## エーデル・シュプール用スカート 一部動力車へ取り付け出来ない件

6月に発売させて頂いたエーデル・シュプール用スカート（SOP-6502）ですが、動力車への取り付けが出来ないという市場からの報告がありました。

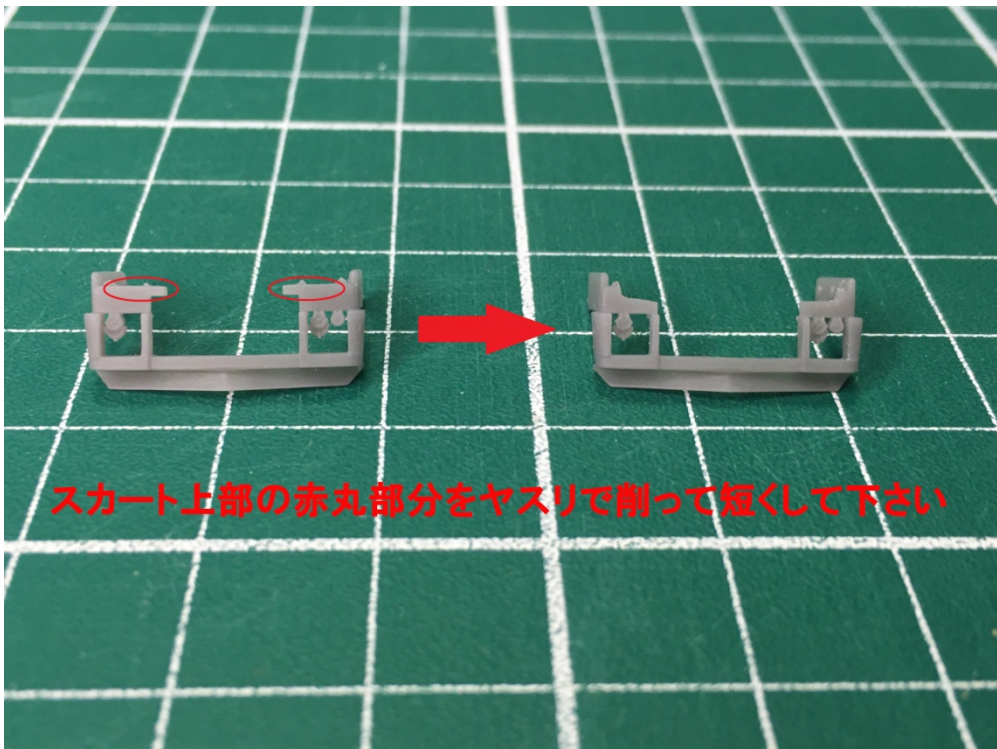
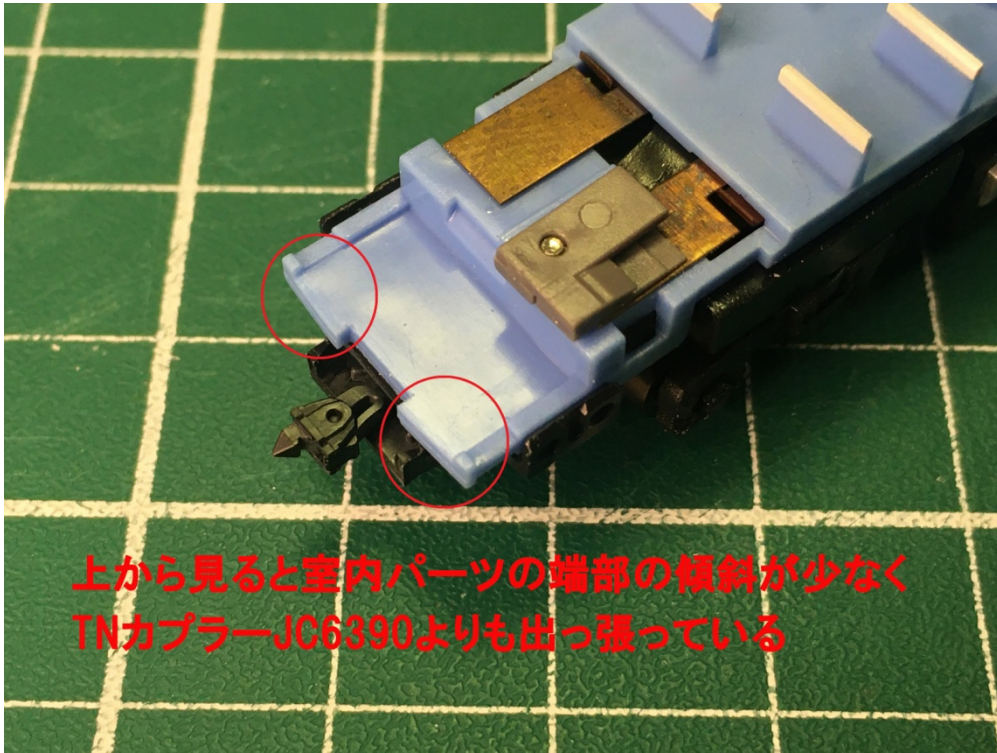
調査の結果、該当車両のロットにより動力ユニットの形状が複数ある事が判明し、下記画像のタイプの動力ユニットではそのままの取り付けが不可能であることがわかりました。

こちらのタイプの動力車に取り付けの際は、お手数ですがスカート上部を画像の様にヤスリで削って頂く事で取り付けが可能となります。

加工の際は必ずヤスリで削って頂くようお願いいたします。ニッパー等でカットを試みますとパーツの他の部分が割れてしまいます。

またこの加工を行う事によりスカート前側の勘合部が無くなります為、スカートが垂れさがったり外れたりする事があります。加工後はスカート後方の取り付け部とTNカプラーをゴム系接着剤で固定するか、スカート前側に両面テープ等を併用して動力ユニットとズレない様に固定して頂く事をお勧めいたします。

尚、この部分に切り欠きを設けた対策品を今後ラインナップに加える予定ですので、これからご購入されるお客様は動力ユニットの形状を確認の上、該当品である場合には対策品の発売をお待ちいただくようお願いいたします。
